**RUNDSCHREIBEN**
der Kundendienst-Abteilung Wagen - Räder München

Gruppe Getriebe	No. 2
München, am 19.6.1942 EMI/He	
Für BMW Vertreter des In- u. Auslandes	123

2. zusammengefasste Instandsetzungshinweise für das schwere
Kraftrad 750 ccm mit Seitenwagen (angetrieben) Baumuster R 75

Ankerhebel und Zahnsegment für die Fußschaltung

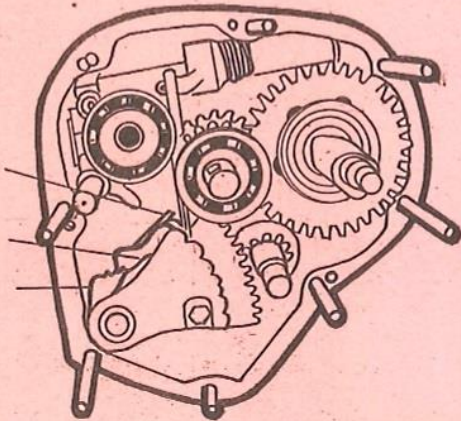
Das Einrücken der Gänge mit der Fußschaltung war an einigen Fahrzeugen nicht mehr möglich, obwohl die Handschaltung einwandfrei arbeitete.

Maschinen, an denen sich solche Mängel zeigen, müssen einen neuen Ankerhebel, Ersatzteil-Nr. 275 1 50 002 2, ein neues Zahnsegment 275 1 50 006 0 und eine verstärkte Haltefeder 275 1 40 015 1 (bisher 2 mm Drahtstärke, jetzt 2,5 mm) erhalten.

Serienmässig setzt diese Neuerung für Haltefedern: ab Fahrgest.Nr.752350
für Ankerhebel: ab Fahrgest.Nr.755040 ein.

Wir bitten unsere Herren Vertreter, bei allen Maschinen an denen die Fußschaltung nicht einwandfrei arbeitet, diese neuen Teile einzubauen
